Invitación a Licitar - 59882-1827/18

“Adquisición de Sistema de Recaudo Electrónico con Tarjeta Inteligente sin Contacto para el Transporte Público de la Ciudad de Guatemala y sus Áreas de Influencia.”

Nota Aclaratoria No. 7

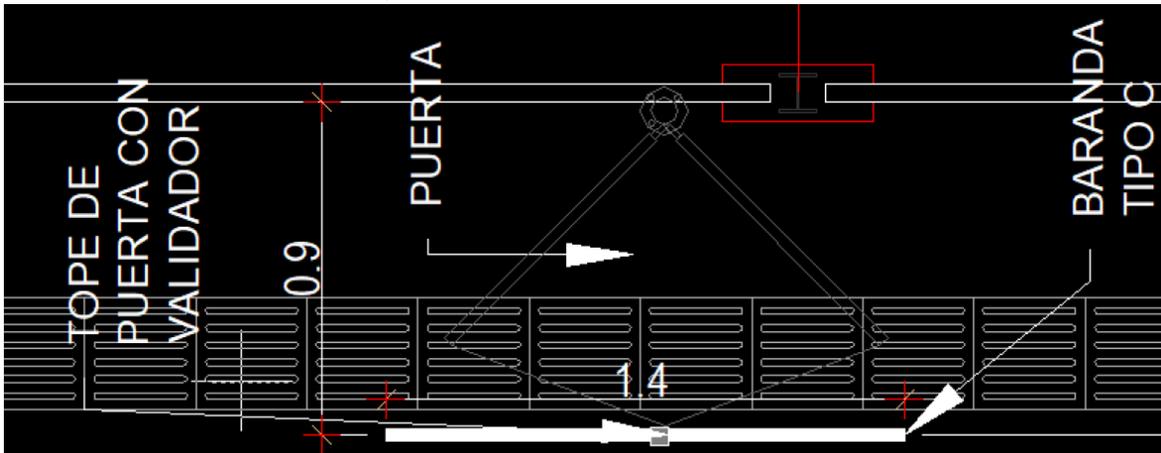
- Ancho total (cuerpo y brazo): 1100mm

Al comparar las medidas solicitadas en las especificaciones vs las medidas detalladas en los planos, se encuentran discrepancias en varias estaciones, como por ejemplo:

- Estación San Agustín, Correos, Beatas de Belén, se aprecia que existe un espacio de 0.9m o 900mm entre la baranda tipo C y el extremo superior del cuerpo del molinete.

- Estación Gómez Carrillo, la distancia libre para instalación del molinete es de 0.92m o 920mm.
- Estación tipografía, la distancia libre para la instalación del molinete es de 1.01m (1010mm) y 1.02m (1020mm) respectivamente.

Agradecemos por favor confirmar el lugar final de instalación de estos molinetes teniendo en cuenta que por las especificaciones solicitadas y antes descritas, no sería posible la operación del mismo dado que el brazo tropezaría con la baranda de cerramiento."

Figura 1: recorte plano LÍNEA 1 20m

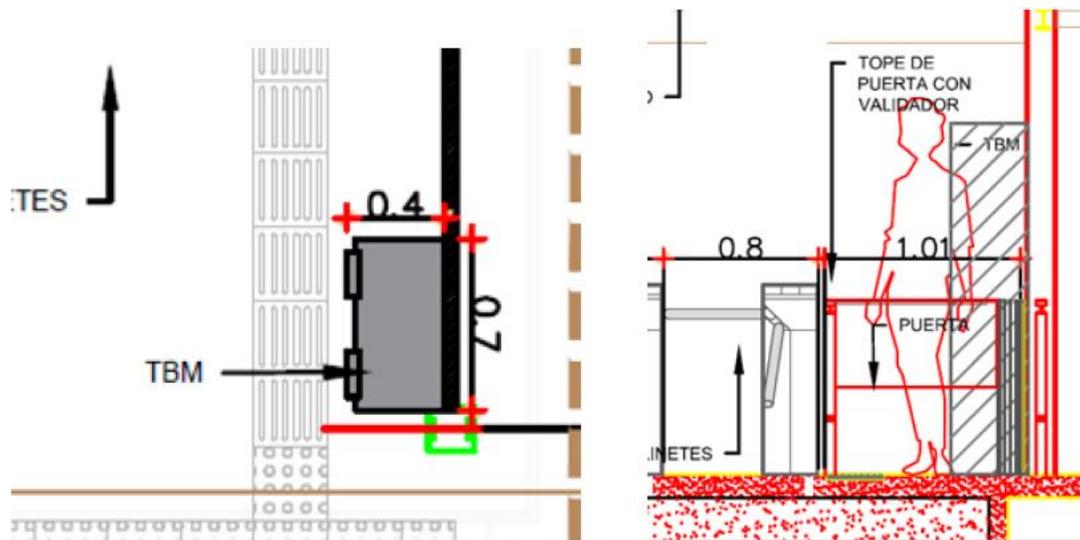
Según la respuesta a la aclaración, se indica referirse a los planos publicados en Autocad.

Sin embargo, en estos planos, aparecen unas dimensiones de la TVM diferentes a las anteriores.

Ancho: 400 mm

Alto: 1810 mm

En consecuencia, en el pliego se están indicando en tres sitios las dimensiones de las TVM, pero en cada sitio se indica unas medidas diferentes:

RESPUESTA 69: Ver Enmienda No. 4
